改善箇所説明図

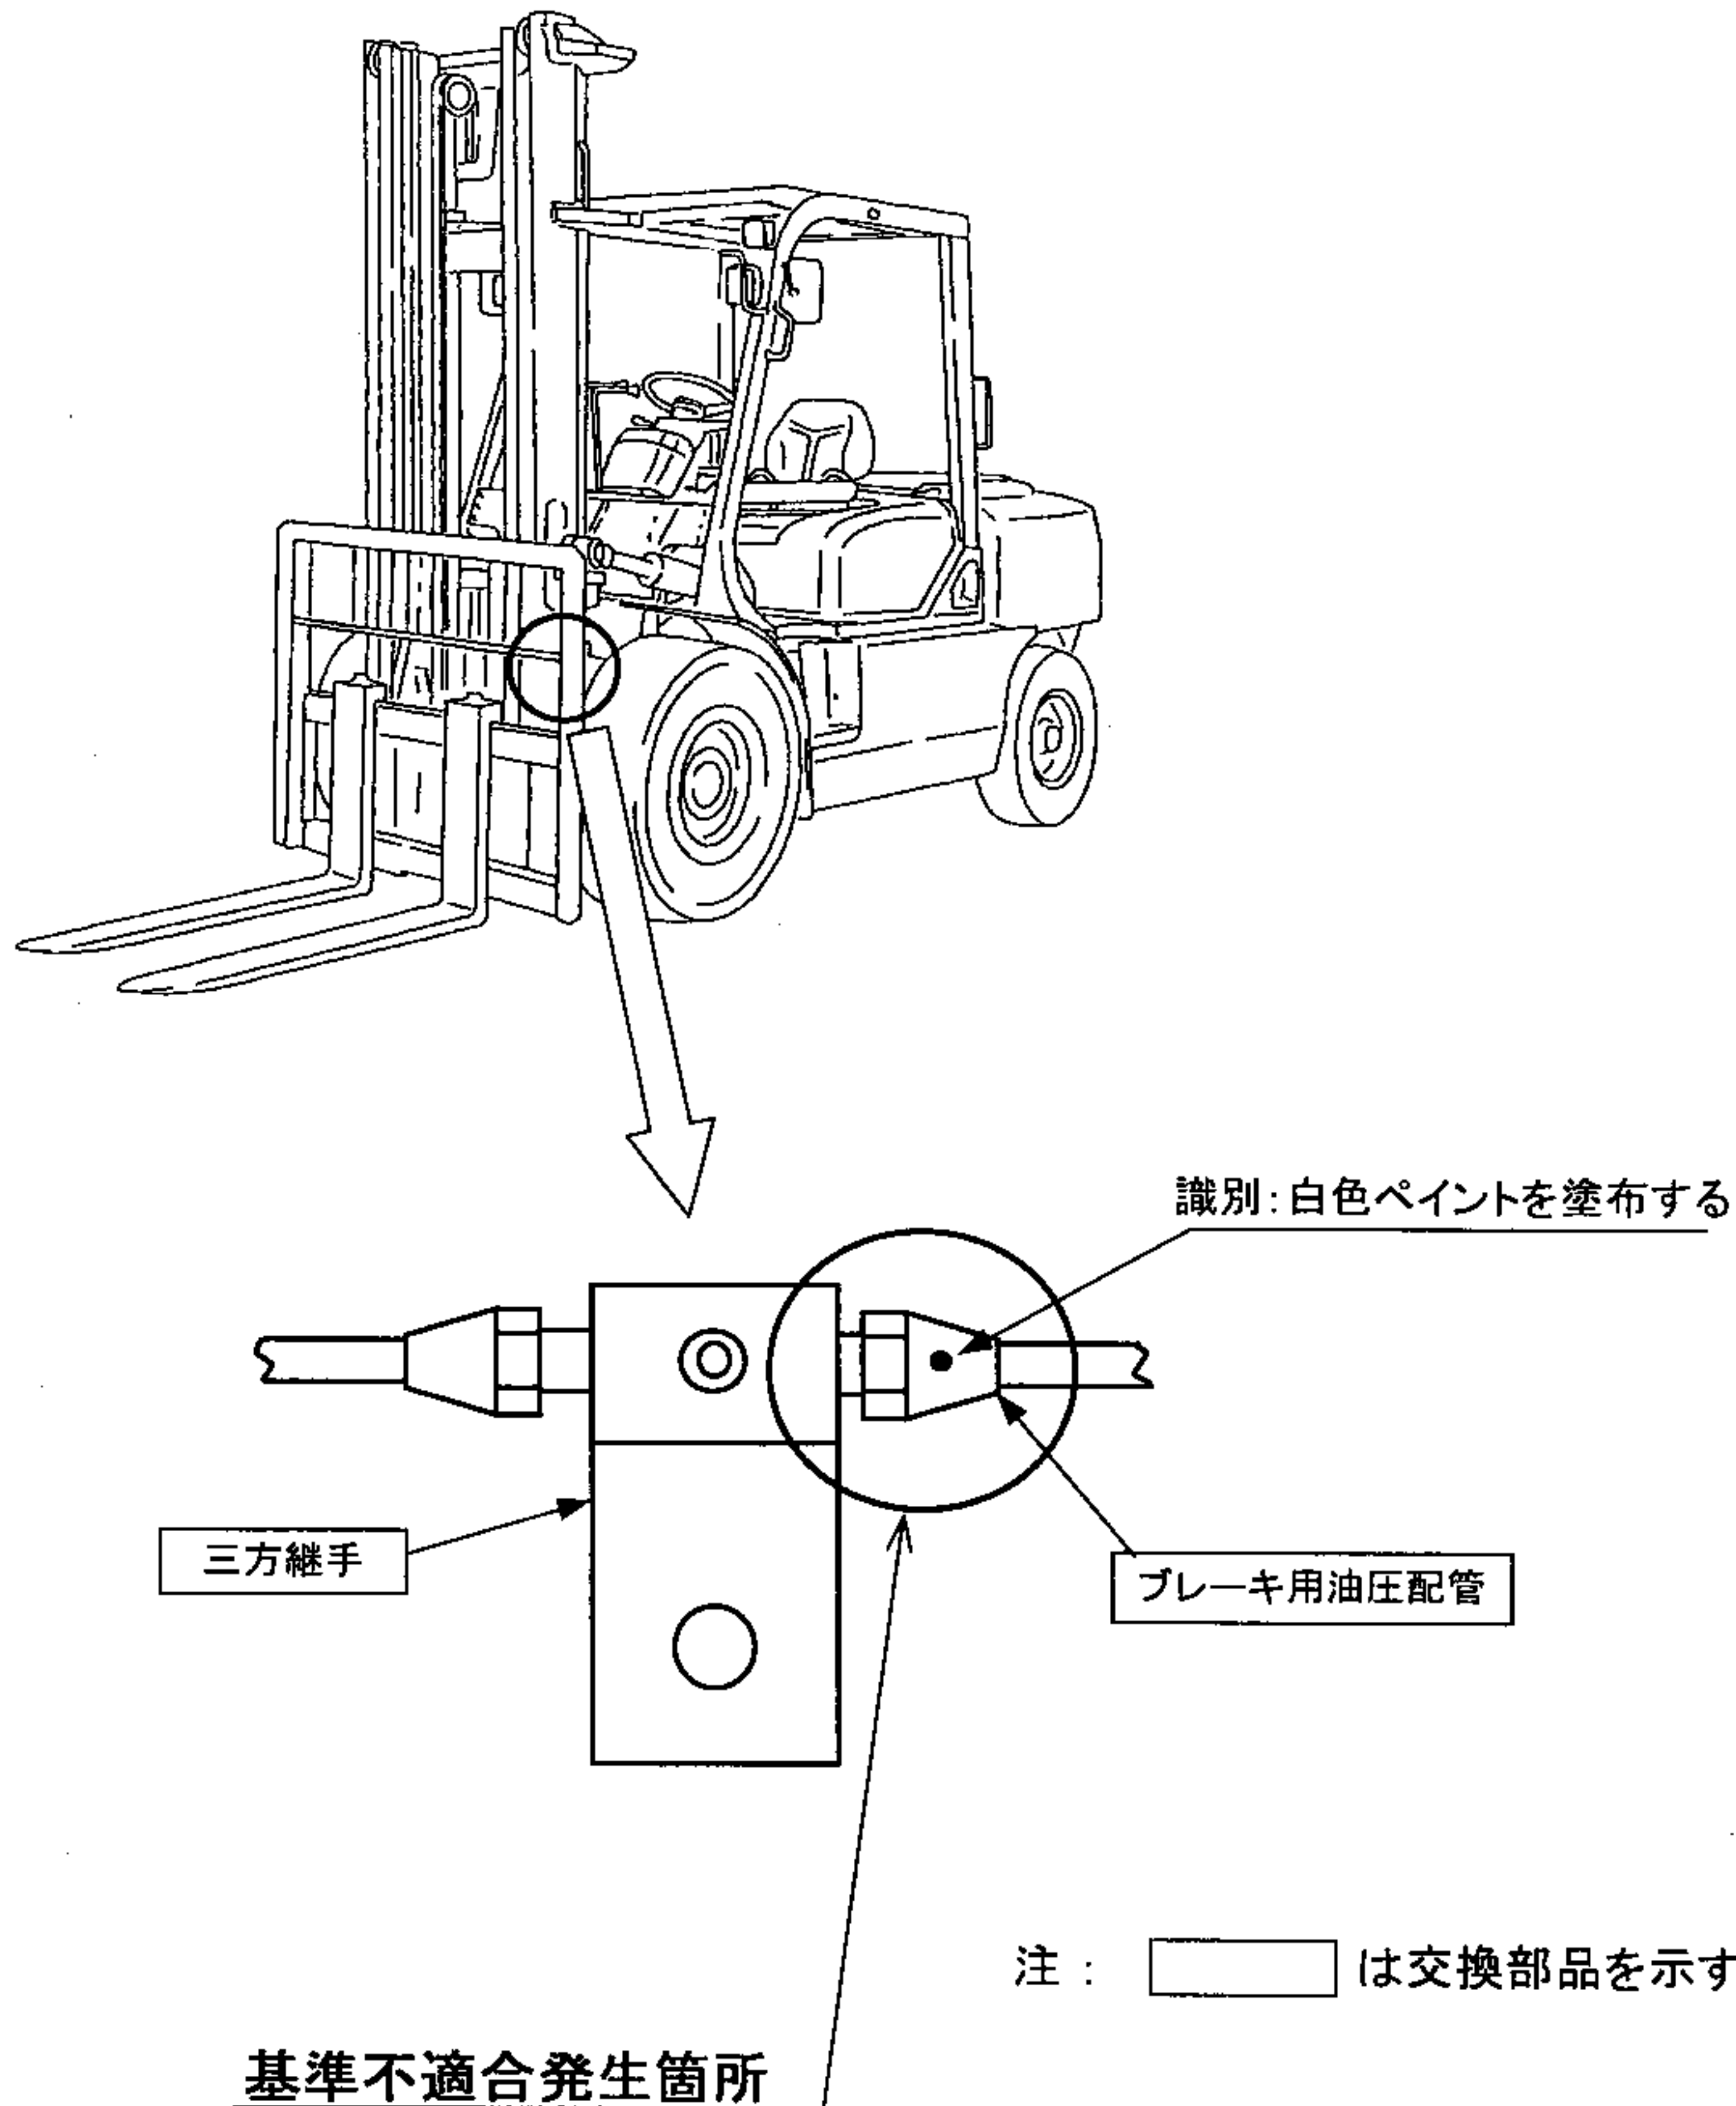
ブレーキ用油圧配管を三方継手部に取り付ける部分において、当該配管の先端部分の形状が不適切になっているものがあるため、制動操作を行うと継手部から当該配管が抜け出すものがある。そのため、ブレーキ液が漏れて制動することができなくなるおそれがある。

全車両、ブレーキ用油圧配管の三方継手部との固定状況を点検し、異常がある場合ブレーキ用油圧配管および三方継手を新品に交換する。

識別: ブレーキ用油圧配管の固定ナット部に白色ペイントを塗布する。
